DIREZIONE GENERALE ARCHEOLOGIA, BELLE ARTI
E PAESAGGIO
Servizio V

Oggetto: **COMUNI DI NULVI, PLOAGHE e OSILO (SS) – Potenziamento del Parco eolico Nulvi Ploaghe con potenza complessiva pari a 121,5 MW.**
Procedura riferita al Decreto legislativo n. 152/2006 – VIA
Proponente: Società ERG Wind Sardegna s.r.l.
Parere tecnico istruttorio della Direzione generale Archeologia, belle arti e paesaggio (ABAP).

PARERE TECNICO ISTRUTTORIO

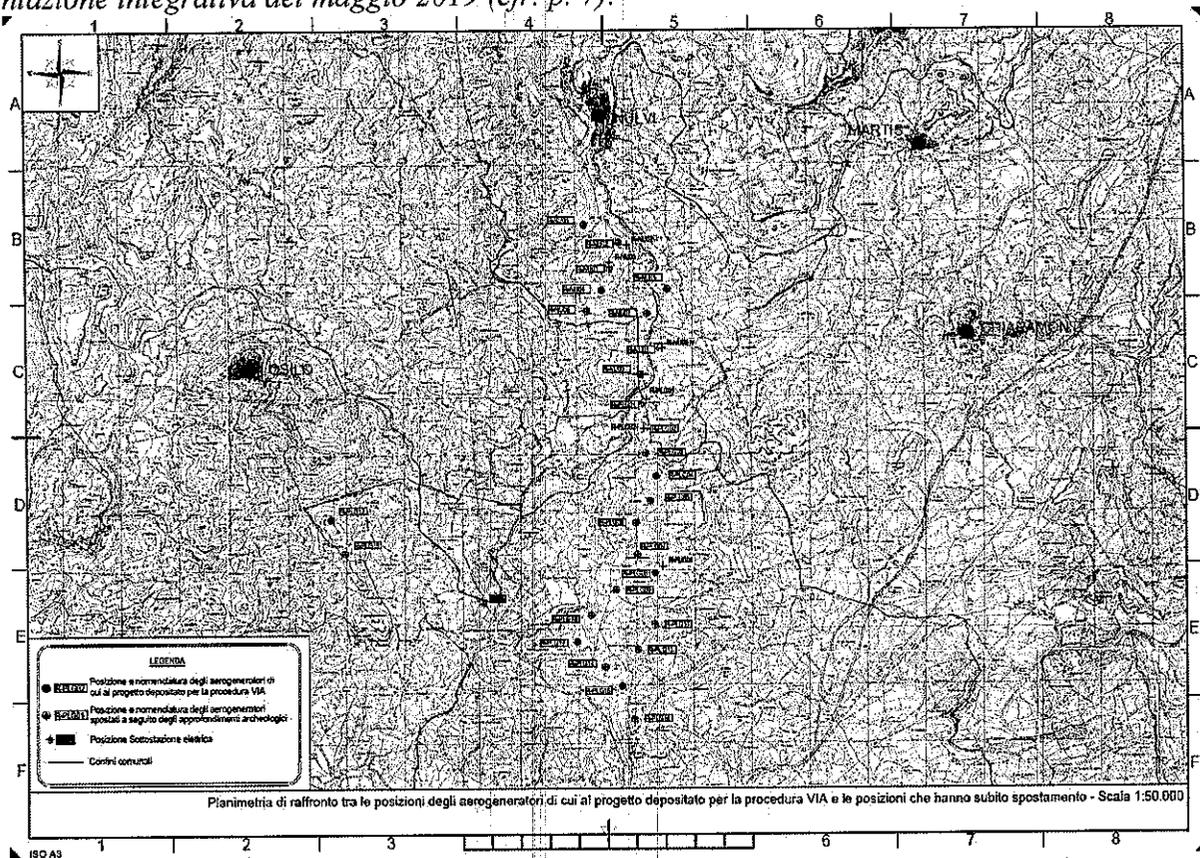
Nel merito del suddetto primo documento il proponente ha motivato l'esigenza di un aggiornamento del relativo “Piano” adducendo che “... I.I. MOTIVAZIONI RELATIVE ALL'AGGIORNAMENTO DEL DOCUMENTO. Il presente documento viene aggiornato per le motivazioni appresso riportate. A seguito delle richieste di integrazione espresse dal Ministero dell'Ambiente e della Tutela del Territorio e del Mare. MATTM, con propria nota DVA. Registro Ufficiale U.0008751.05-042019, è stata redatto e consegnato lo studio specialistico avente titolo Verifica preventiva dell'interesse archeologico (VIArch). Dalle analisi condotte nell'ambito della VIArch è emersa la necessità di spostare n. 6 aerogeneratori rispetto al layout trasmesso con il progetto depositato ai fini della procedura di VIA. Gli aerogeneratori che hanno subito spostamento sono appresso indicati:

- R-NUO2,
- R-NUO3,

Gli spostamenti sono dovuti alla vicinanza degli aerogeneratori a beni archeologici puntuali. Gli altri aerogeneratori non hanno subito spostamento alcuno. La planimetria che segue mostra il raffronto tra le posizioni di cui al progetto depositato per la procedura di VIA e le posizioni degli aerogeneratori che hanno subito spostamento per effetto degli approfondimenti richiesti dal MATTM" (cfr. pp. 5-6), producendo di conseguenza la seguente planimetria di confronto tra il layout presentato con l'istanza di VIA e la documentazione integrativa del maggio 2019 (cfr. p. 7):

("Carta dei vincoli nel bacino visivo (Vincoli paesaggistici)" – ver. 03/08/2018)

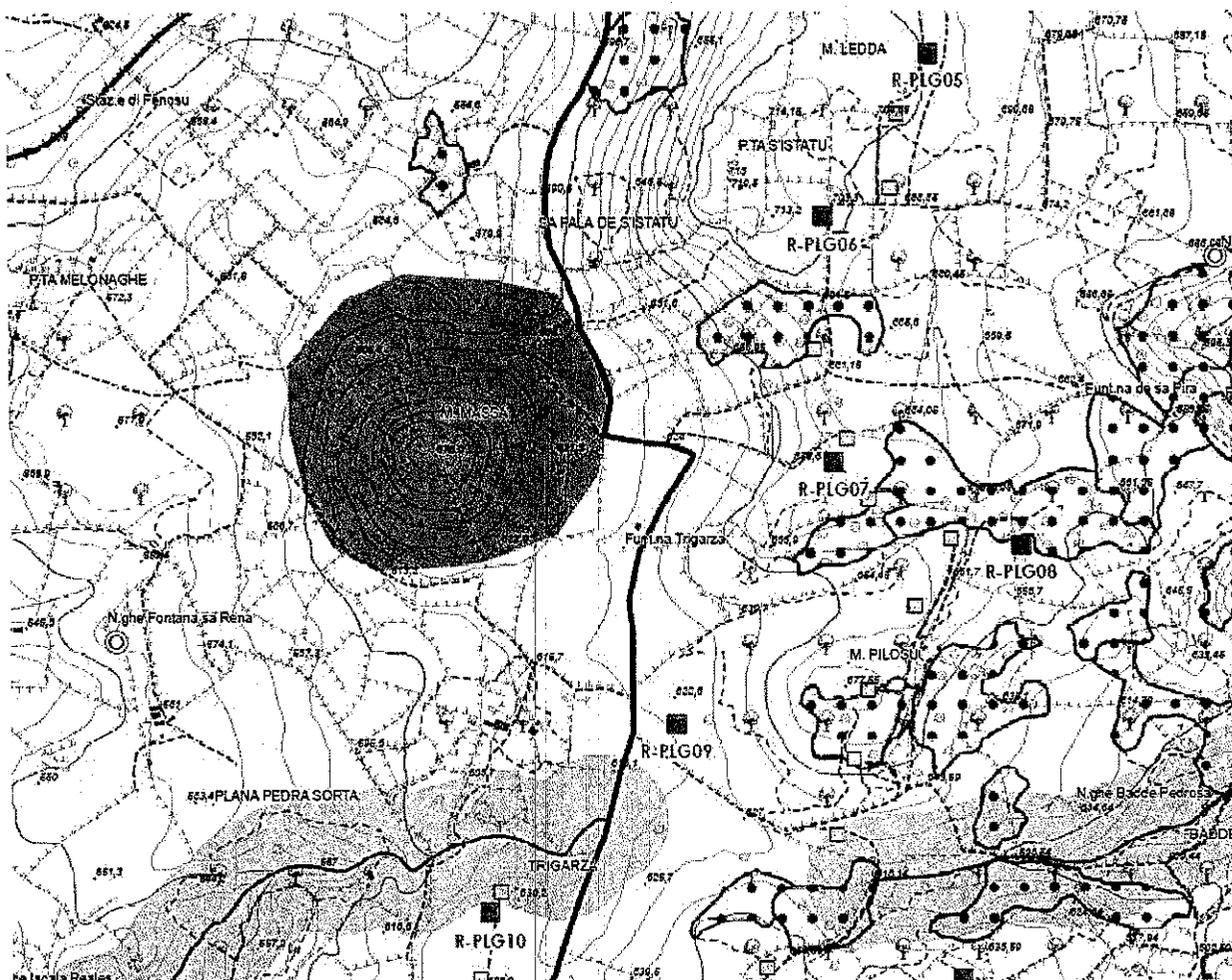
(“Risposte alle richieste di integrazione del MATTM ... 2 – MiBAC – Relazione paesaggistica integrativa ...”, ver. 15/05/2019, p. 81 – in marrone il “vulcano”; in areale verde con puntinato interno i “boschi”; in quadrato rosso gli aerogeneratori di progetto; in quadrato giallo gli aerogeneratori esistenti)
